**화포천 하천기본계획(변경) 수립 및 하천구역결정(안)
전 략 환 경 영 향 평 가 서 (초 안)
- 공고·공람 및 주민설명회 개최 결과 -**

2022. 09

경동엔지니어링

□ 주민의견 : 주민편의시설[2]

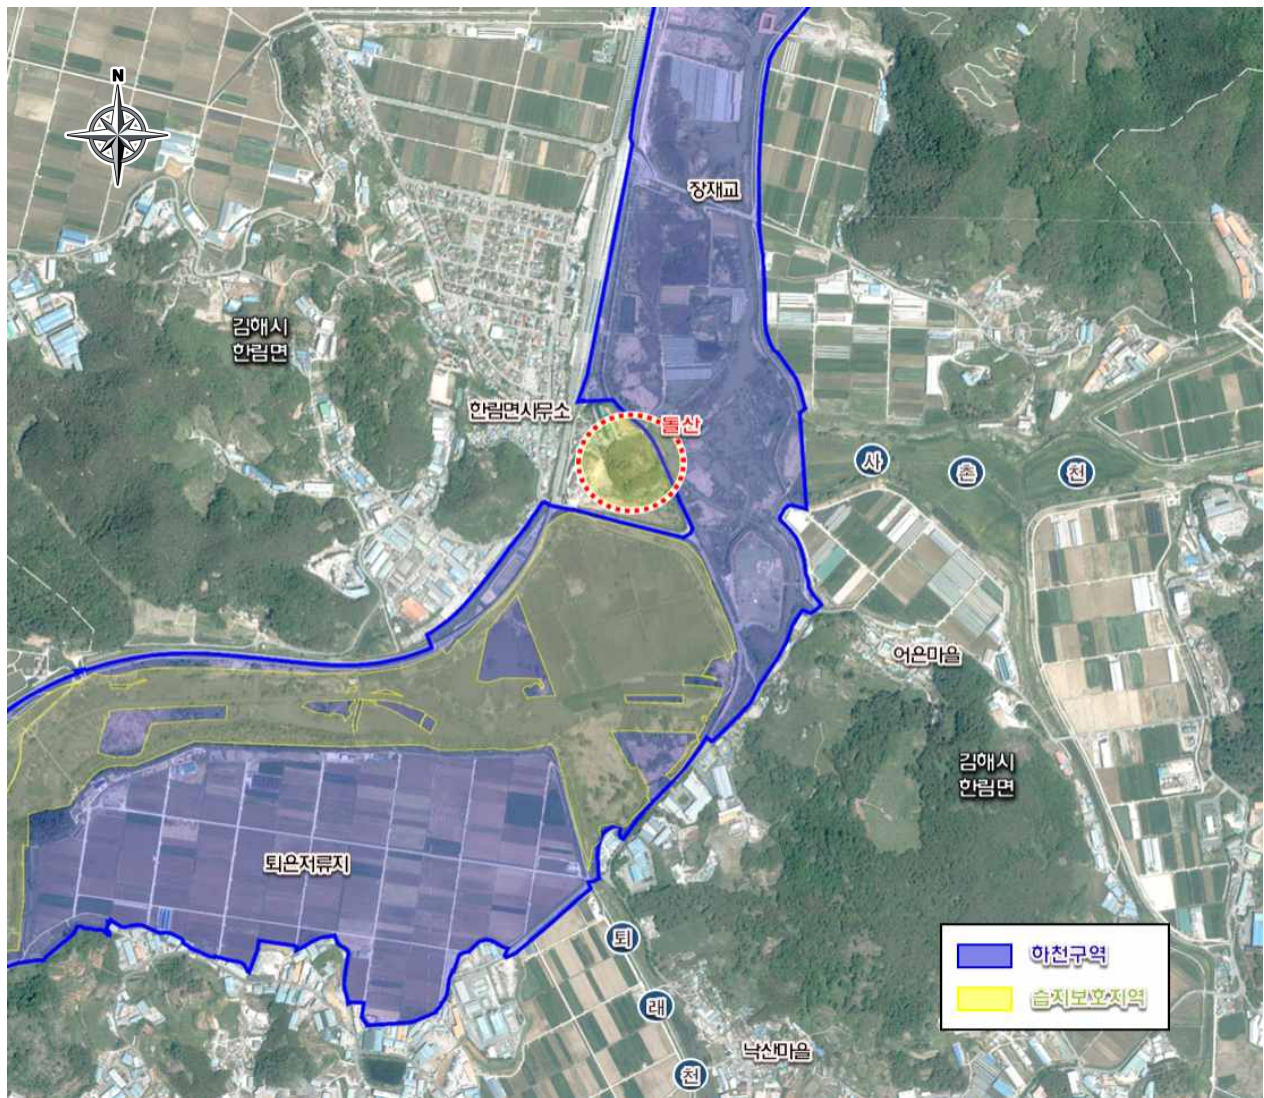
구분	하천구역 외	의견제출인	이장단장, 자치위원장, 박두일
주민 의견	○ 한림 앞 산 전망대와 인공폭포를 만들어 관광자원화 하도록 해 주시오 ○ 한림면 면소재지 입구 청원아파트 옆 돌산 (화포천 전망대, 폭포수), 화포천 전체 관리사무소		
조치 계획 (안)	○ (미반영) 전망대 및 인공폭포 설치부지는 하천구역 외 지역으로 「하천법」 제 25조에 따른 하천기본계획 범위에 해당 없음.

□ 주민의견 : 하천구역(1)

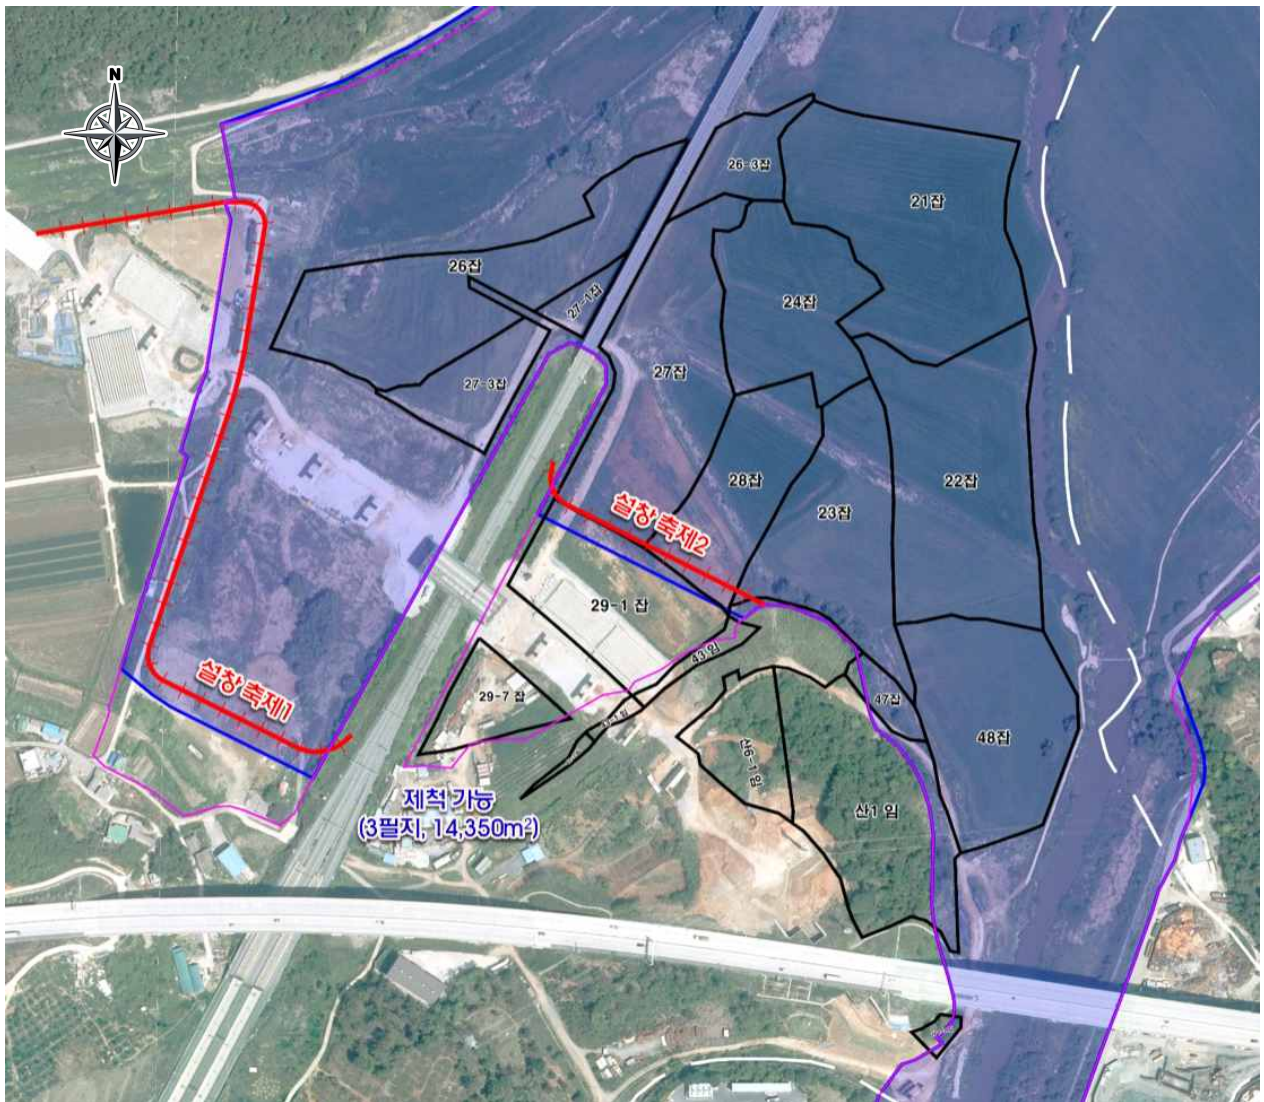
구분	하천구역 제척 요청	의견제출인	주식회사 경동
주민 의견	○ 당사는 경남 김해시 진영읍 설창리 23번지 일원에 토지를 소유하고 있습니다. 상기 토지들은 하천구역으로 지정되어 있어 당사는 오랜기간 동안 재산권 행사를 할 수 없는 등 많은 피해를 입고 있는 실정입니다. 그런데 이 시점에 2020년부터 화포천이 국가하천으로 승격됨에 따라 하천구역 추가 확충을 위하여 화포천 국가하천 기본계획 수립용역을 진행 중임을 알게 되었습니다. 이에 지난 2022.7.6. 한림면 주민설명회에 참석하여 확인한바, 본 법인 소유의 토지가 추가 편입 예정으로 계획되어 있어 막대한 추가 재산피해가 발생할 우려가 있는 바, 금번 하천기본계획에서 제척하여 주실 것을 강력히 요청드리오니 선처하여 주시기 바랍니다. (진영읍 설창리 21, 22, 23, 24, 26, 26-3, 27, 27-1, 27-3, 28, 29-1, 29-7, 43, 43-1, 43-2, 47, 48, 산1, 산1-2, 산6-1)		
조치 계획 (안)	○ (부분반영) 당초 화포천 하천구역내에 위치한 건의 토지 중 설창축제2 계획에 따라 일부 토지는 하천구역에서 제척 가능.

□ 주민의견 : 하천구역(2)

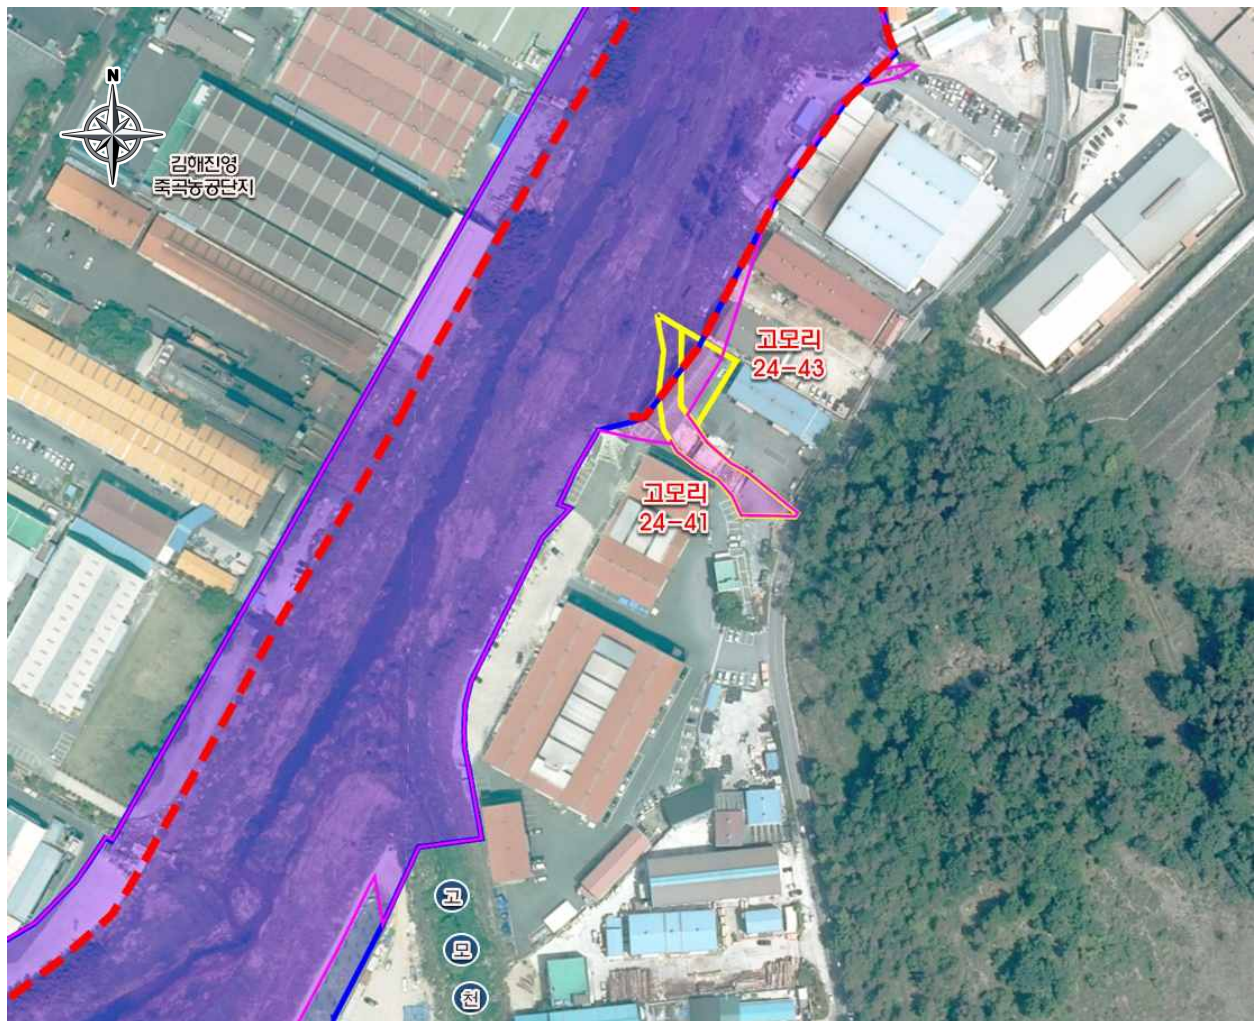
구분	하천구역 제척 요청	의견제출인	이정근
주민 의견	○ 잔레면 고모리 24-41(제), 24-43(답)의 소유자로서, 해당 필지가 국가하천에 포함되어 있습니다. 이로 인해 세금 등은 납부되고 있으나, 재산권 행사 등을 전혀 하지 못하고 있으며, 실제 현황도 제방으로 사용할 수 없는 상태입니다. 기 설정된 하천부지를 본인 소유의 필지에 설정되지 않도록 최대한 뒤로 후퇴시켜주시기 바랍니다.		
조치 계획 (안)	○ (부분반영) 토지이용현황 및 보축 등의 계획을 반영하여 하천에 물이 계속하여 흐르고 있는 제외지를 제외한 제내측 토지는 하천구역에서 제척 가능.

□ 주민의견 : 하천구역(3)

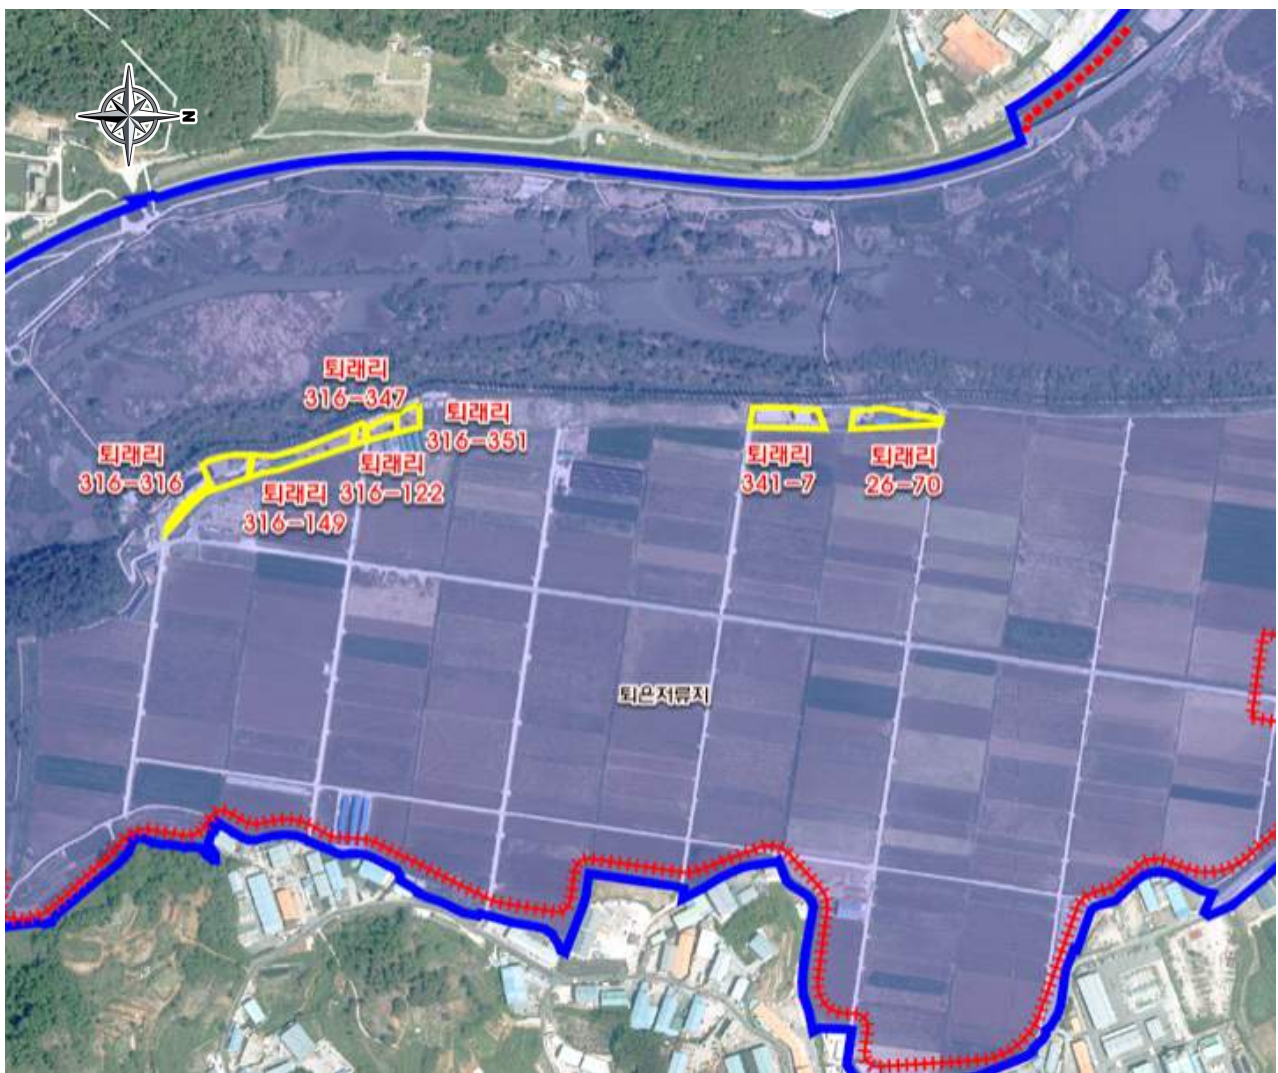
구분	하천구역 제척 요청	의견제출인	주식회사 한성상사
주민 의견	본인의 소유는 대지 및 잡종지로 제외되어야 합니다. (한림면 퇴래리 316-316, 316-149, 316-347, 316-122, 316-351, 341-7, 26-70)		
조치 계획 (안)	(미반영) 해당 토지는 화포천 홍수조절을 위한 저류지계획 대상지로 하천 구역 편입 대상임.
